**Forum mondial de l'harmonisation
des Règlements concernant les véhicules**

Groupe de travail de la sécurité passive

Soixante-dixième session

Règlement ONU n° 129 (Systèmes améliorés de retenue pour enfants)**Proposition de complément 7 à la série 03 d'amendements
au Règlement ONU n° 129 (Systèmes améliorés de retenue
pour enfants)****Communication de l'expert de l'Association européenne des fournisseurs
de l'automobile***

« 6.3.5.1. Prescriptions géométriques applicables à la jambe de force et au socle de la jambe de force

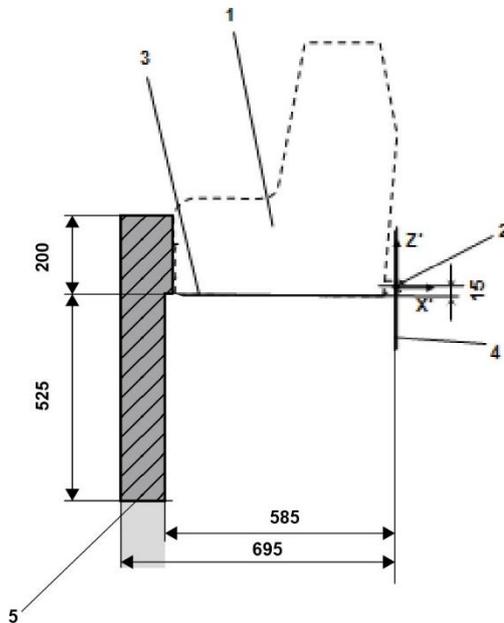
La jambe de force, y compris son attache au système amélioré de retenue pour enfants, et le socle de la jambe de force doivent s'inscrire intégralement dans le volume imparti aux dimensions de la jambe de force (voir aussi les figures 1 et 2 de l'annexe 19 du présent Règlement), qui est défini comme suit :

- a) En largeur par deux plans parallèles au plan X'-Z' séparés de 200 mm, et centrés autour de l'origine ; et
- b) En longueur, par deux plans parallèles au plan Z'-Y', respectivement à 585 mm et 695 mm vers l'avant par rapport à l'origine située le long de l'axe des X' ;
- c) En hauteur, par un plan parallèle au plan X'-Y', situé à ~~70~~ **185** mm au-dessus de l'origine et mesuré perpendiculairement au plan X'-Y'. Les parties rigides, non réglables, de la jambe de force ne dépassent pas un plan parallèle au plan X'-Y', situé à 285 mm au-dessous de l'origine et perpendiculaire au plan X'-Y'.

La jambe de force peut excéder par ses dimensions le volume qui lui est imparti, à condition qu'elle ne dépasse pas le volume du système de retenue pour enfants applicable. »

« Figure 1

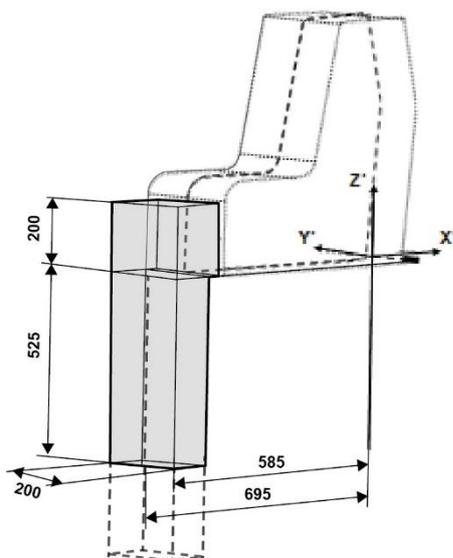
Annexe 19, figure 1, lire :

Vue en coupe du volume imparti aux dimensions de la jambe de force

1. Gabarit du système amélioré de retenue pour enfants.
2. Barre d'ancrage inférieure ISOFIX.
3. Plan formé par la surface inférieure du gabarit ; il est parallèle au plan X'-Y' du système de coordonnées et se trouve 15 mm au-dessous de celui-ci.
4. Plan Z'-Y' du système de coordonnées.
5. Partie supérieure du volume imparti aux dimensions de la jambe de force, représentant les limites dimensionnelles selon l'axe des X' et des Y', la limite de hauteur supérieure selon l'axe

des Z', ainsi que la limite de hauteur inférieure selon l'axe des Z' correspondant aux éléments rigides de la jambe de force, qui ne peuvent être réglés dans l'axe des Z'.

Figure

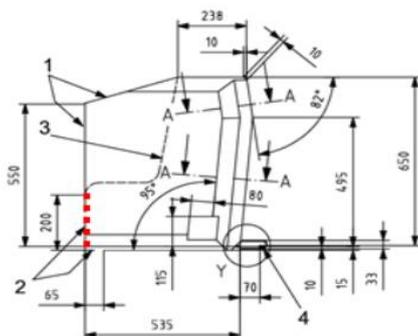
1. Le Règlement ONU n° 16 définit les dimensions des enveloppes ISO/R2 et ISO/F2X CRF. La ligne discontinue 2) marque la zone où une jambe de force ou un élément similaire peut faire saillie. Pour l'enveloppe ISO/F2X, la hauteur prévue est de 200 mm.

2. Dans la présente proposition, la partie supérieure du volume de la jambe de force a été relevée pour correspondre à l'ouverture prévue dans les enveloppes ISO/F2X et offrir un espace plus grand. Augmenter la hauteur du volume de la jambe de force permettra d'améliorer sa compatibilité avec les enveloppes ISO, ce qui sera particulièrement utile pour les grands modèles de systèmes de retenue pour enfant orientés vers l'arrière et équipés d'une jambe de force.

4. Comme le volume supplémentaire de la jambe de force englobe déjà le volume prévu pour le gabarit ISO/R2, l'espace supplémentaire nécessaire est minimale, voire nul (en fonction de la position du système ISOFIX).
